ID: Codice procedura (ID\_VIP/ID\_MATTM):10844

Impianto per la produzione di energia elettrica da fonte eolica, costituito da 6 aerogeneratori della potenza complessiva di 37,2 MW, un sistema di accumulo da 25 MW e relative opere connesse in località "Rempillo" nel comune di Pitigliano (GR).

**ALLEGATO alle OSSERVAZIONI all' IMPIANTO EOLICO denominato REMPLILLO nel COMUNE di PITIGLIANO ( GR). Composto da n. 5 immagini e n. 5 pagine**

Immagine n. 5 Intervisibilità degli impianti eolici della provincia di Viterbo anche in quella di Grosseto, in particolare nel pitiglianese.

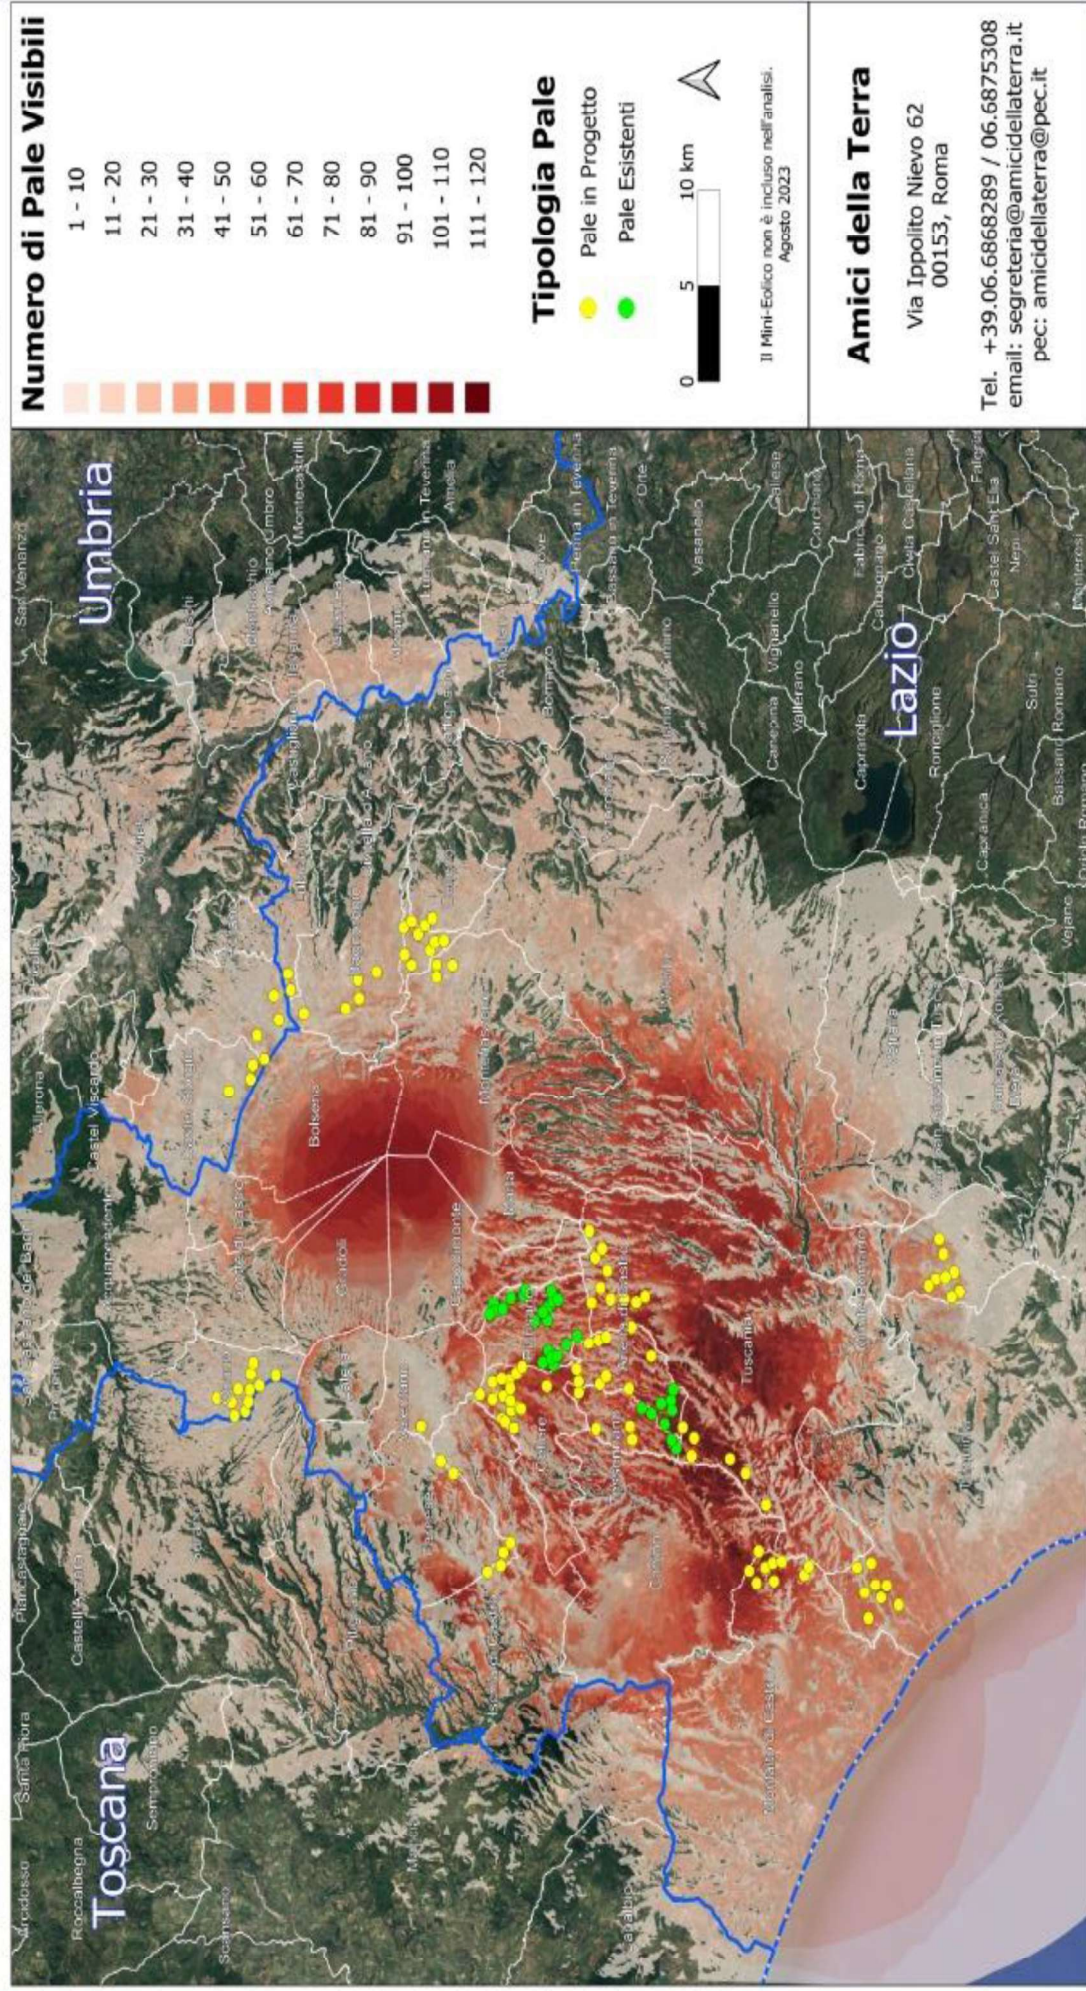
L'impianto eolico "Rempillo" pur essendo "esterno al confine provinciale e regionale ma nelle sue immediate vicinanze ( a soli 100 metri i primi due aerogeneratori) oltre ad impattare sul territorio e sulle economie di tre Comuni del Lazio ( Farnese, Valentano e Latera) si trova nelle fasce di rispetto dei Beni di notevole interesse pubblico come si è evidenziate nelle Osservazioni nn. 1 e 2 e crea anche degli impatti negativi anche sui beni naturalistici come verrà dettagliato nell'Osservazione n. 4. Inoltre andrebbe a sommarsi al già enorme cumulo di impianti eolici e fotovoltaici e geotermici che già creano una elevata criticità ambientale nella provincia di Viterbo e interferiscono anche con il territorio toscano come si può vedere dalle immagini nn. 4 e 5 dell'Allegato n. 1.
